改善箇所説明図

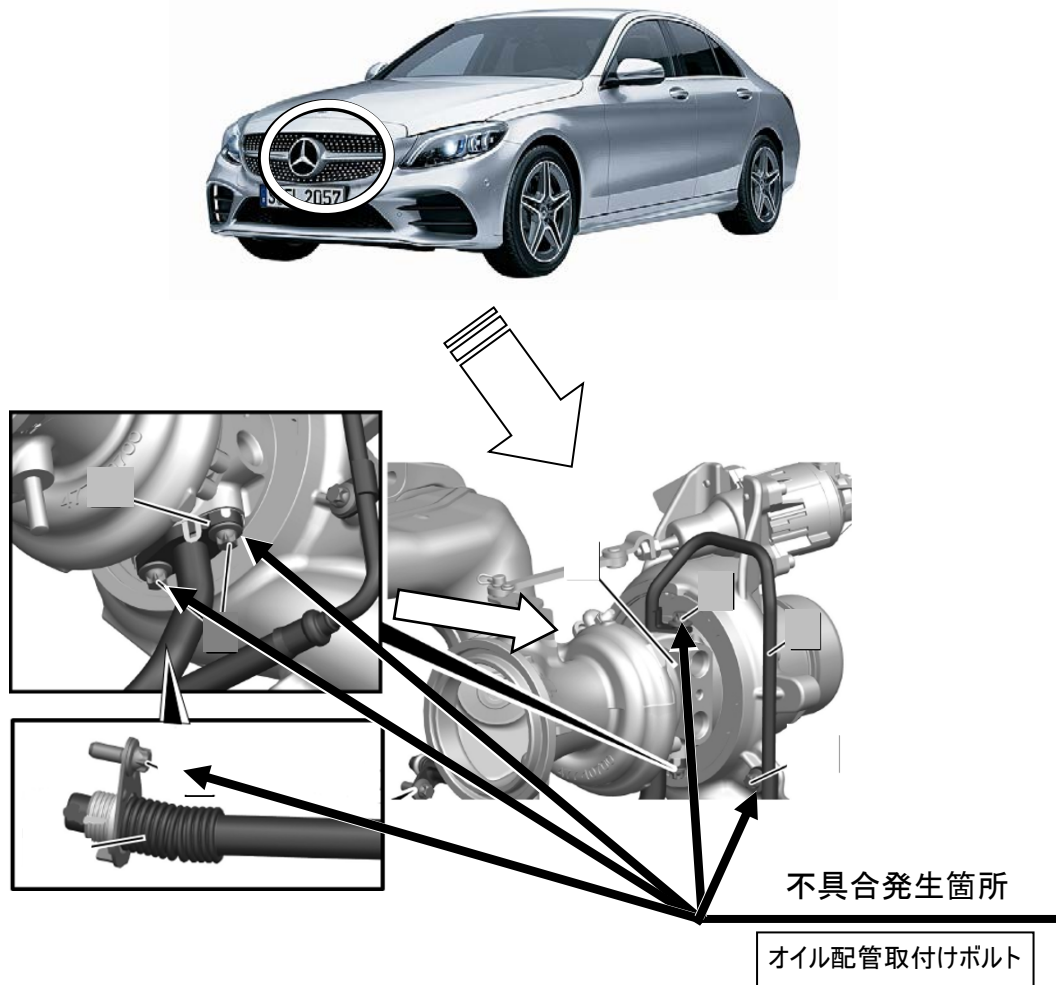
注： は正規の締付けトルクで取付ける部位を示す

ターボチャージャのオイル配管取付けボルトにおいて、製造時の組付け管理が不適切なため、当該ボルトが規定トルクで締め付けられていないものがある。そのため、規定トルクで締め付けられていない場合は当該ボルトが緩み、オイル漏れが発生して、最悪の場合、漏れたオイルが排気管に付着することで火災に至るおそれがある。

全車両、当該ボルトを正規の締付けトルクで取付ける。なお、オイル漏れが確認された場合は、オイル付着部位を清掃する。

識別：車台番号の付近に黄色ペイントを塗布する
